改善措置事項説明図②

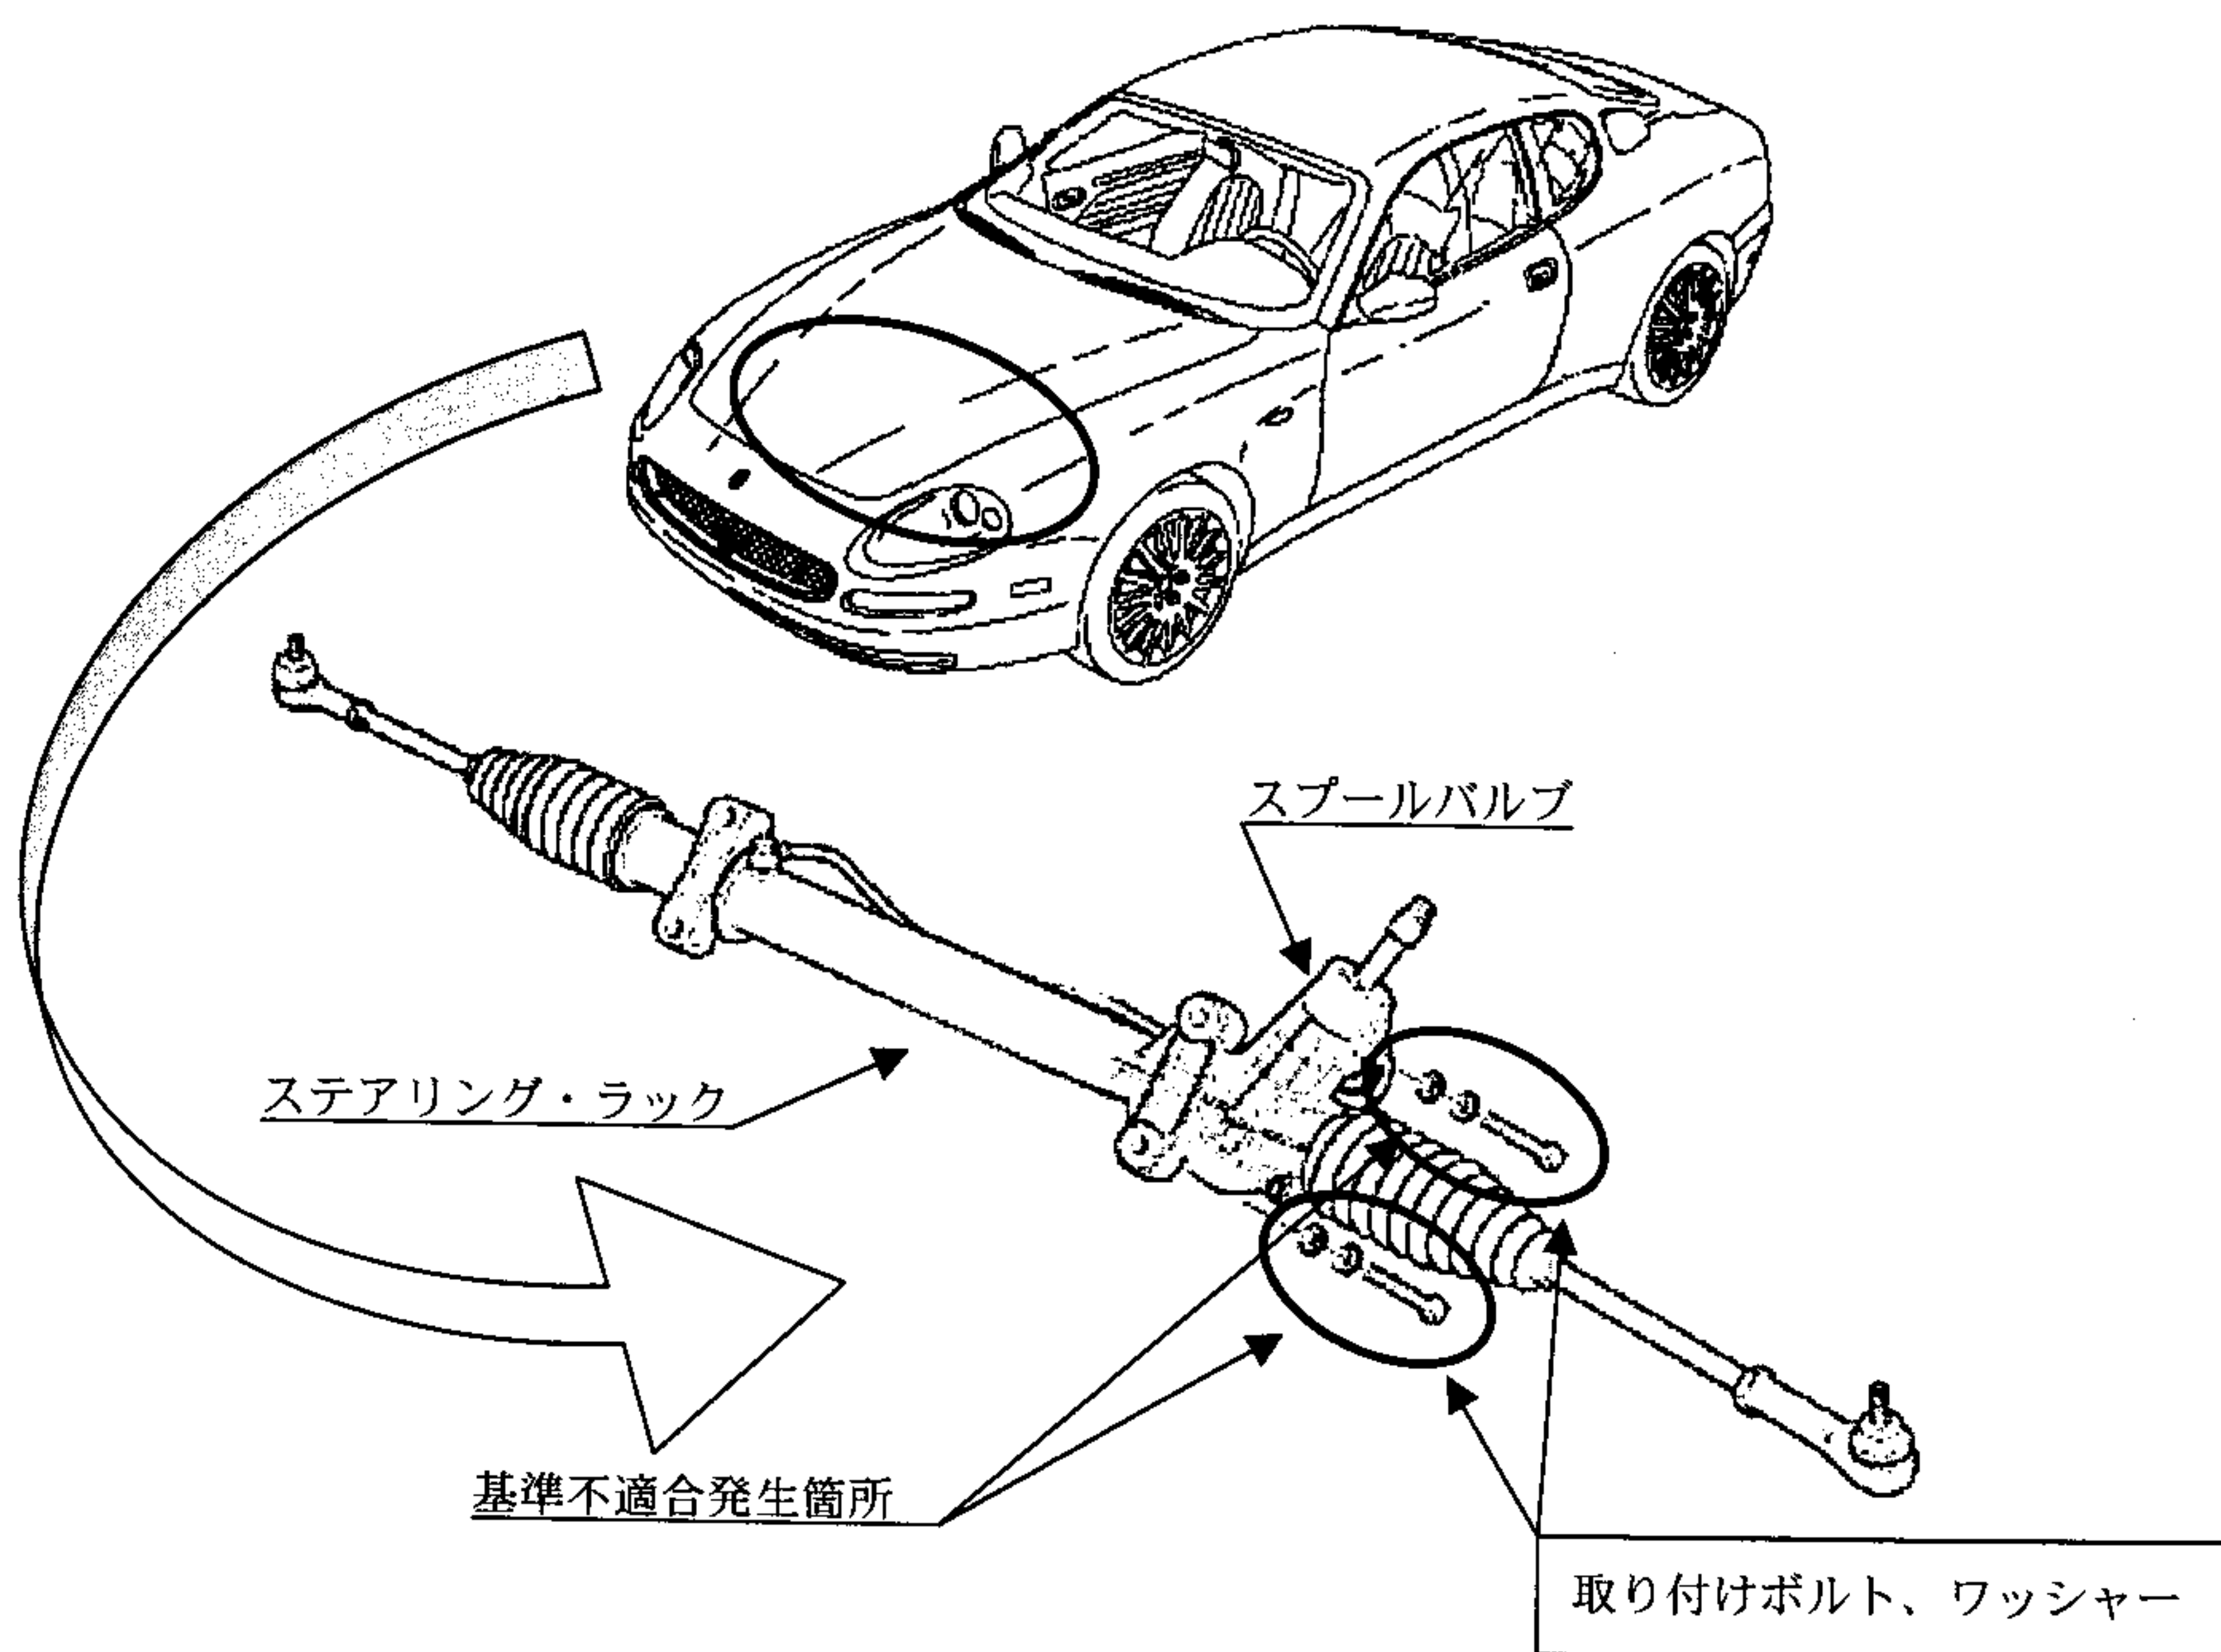
基準不適合箇所

ステアリング・ラックのスプールバルブ側の取り付けボルトの締め付け力が不足しているため、かじ取り操作の繰り返し、走行中の振動などにより、当該ボルトが緩むものがある。そのため、そのまま使用を続けると、最悪の場合、ボルトが抜け落ちて、ステアリング・ラックががたつき、走行安定性が損なわれるおそれがある。

改善の内容

全車両、取り付けボルトを対策品と交換するとともに、ワッシャーを新品と交換し、規定トルクで締め付ける。
